Mission régionale d'autorité environnementale
ÎLE-DE-FRANCE

**Cadrage préalable sur l'évaluation environnementale de
l'opération Seine Europe à Courbevoie (92)
Demande présentée par l'établissement public
d'aménagement Paris la Défense en qualité d'aménageur
Avis délibéré du 20 décembre 2023**

N°MRAe ACPIF-2023-022 du
20/12/2023

Figure 3 : Périmètre de projet proposé , source : Annexe 3

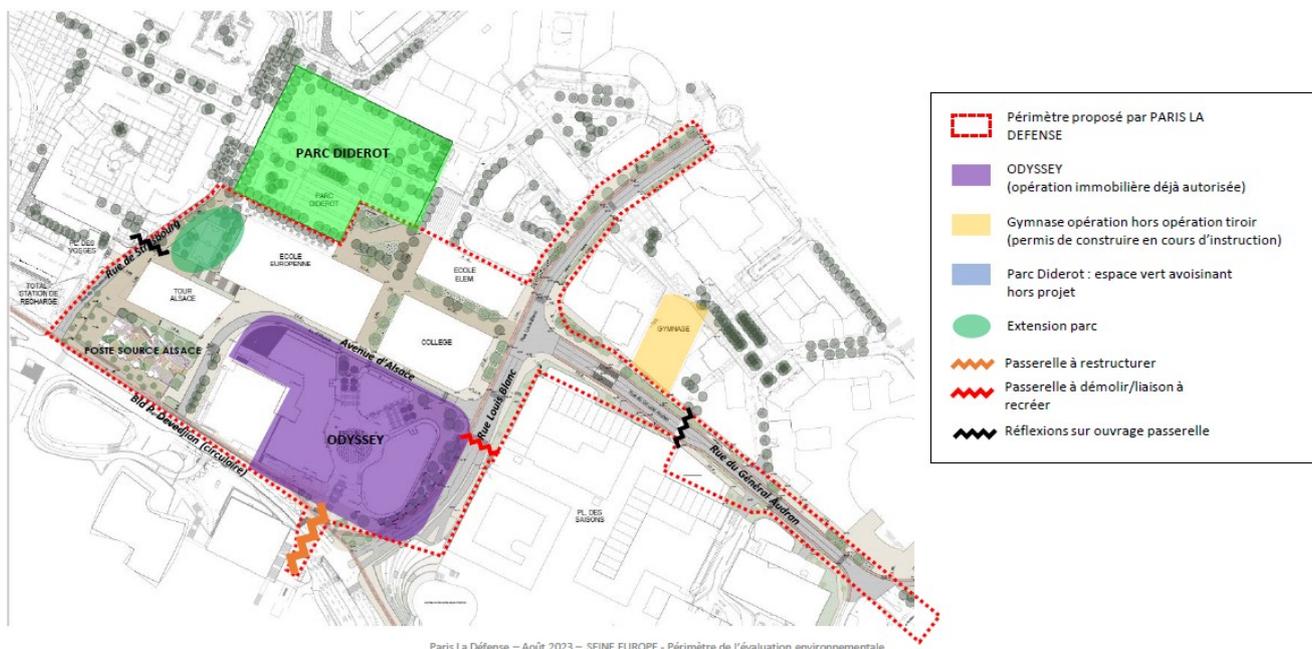
Enfin, le périmètre de l'étude d'impact proposé dans la figure 3 ci-dessous exclut l'extension du parc Diderot.

L'étude d'impact devra expliquer et justifier le périmètre retenu pour le projet, en référence à la notion de projet définie par le code de l'environnement et notamment par son article L. 122-1.

Pour l'Autorité environnementale, le raisonnement à mener pour définir le contenu d'un projet doit reposer sur l'analyse conjointe des liens fonctionnels et des interactions entre les différentes opérations qui le constituent et des objectifs de celles-ci.

Les motifs invoqués par le maître d'ouvrage, notamment tirés du caractère provisoire du gymnase projeté, ne sont pas recevables pour l'Autorité environnementale.

L'étude d'impact devra ainsi intégrer dans ce périmètre l'ensemble des opérations de création - le gymnase, la Tour Alsace, la Tour Odyssey, l'école européenne, le collège et l'école élémentaire et la nouvelle liaison verticale Dalles Saisons/Rue Louis Blanc, de modification de l'existant (restructuration des passerelles de l'Iris et de Strasbourg) et de déconstruction (collège et gymnase les Renardières, école élémentaire Malraux, passerelle Louis Blanc, de réaménagement des espaces publics environnants et extension du Parc Diderot), même si elles sont portées par d'autres maîtres d'ouvrage⁵, notamment lorsqu'elles sont déterminantes pour les choix d'aménagement de la zone. Les impacts environnementaux de l'ensemble de ces opérations, composantes du projet global, devront être évalués.

Figure 5 : Niveaux d'émissions de NO₂ au niveau du site (microgrammes/m³), source : Airparif

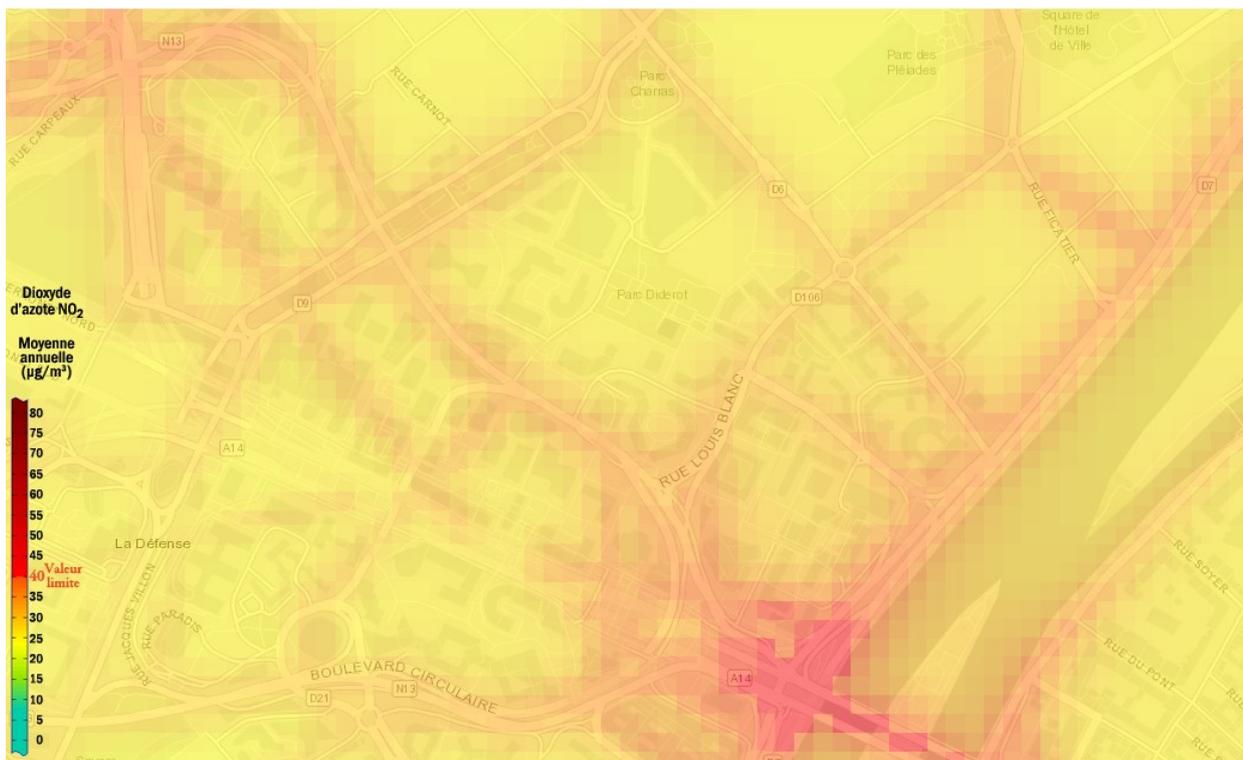
La pollution de l'air est notamment perceptible pour le NO₂. La carte disponible sur le site d'Airparif montre un niveau situé entre 30 et 35 µg/m³ soit nettement supérieur aux valeurs retenues par l'OMS pour considérer le risque pour la santé humaine (10 µg/m³). Le choix des polluants étudiés dépend du contexte du projet. Si les principales sources de pollution atmosphérique sont les transports et le chauffage des bâtiments, lorsqu'ils utilisent du fioul, du gaz ou de la biomasse, il n'est pas à exclure que d'autres polluants nocifs pour la santé puissent être présents dans l'air, par exemple lorsqu'ils résultent d'un processus industriel.

Le maître d'ouvrage doit donc s'assurer qu'aucun établissement susceptible de rejeter des polluants spécifiques n'est répertorié dans l'aire d'étude éloignée, ou que celle-ci n'est pas située sur le passage de vents dominants qui pourraient apporter des polluants sur l'aire de projet. Dans ce cas, la conception des bâtiments et la morphologie du quartier peuvent avoir un impact sur l'exposition aux polluants des habitants et usagers (par exemple pour limiter les polluants liés au trafic routier et potentiellement aux industries limitrophes dans les logements ou dans certains espaces publics).
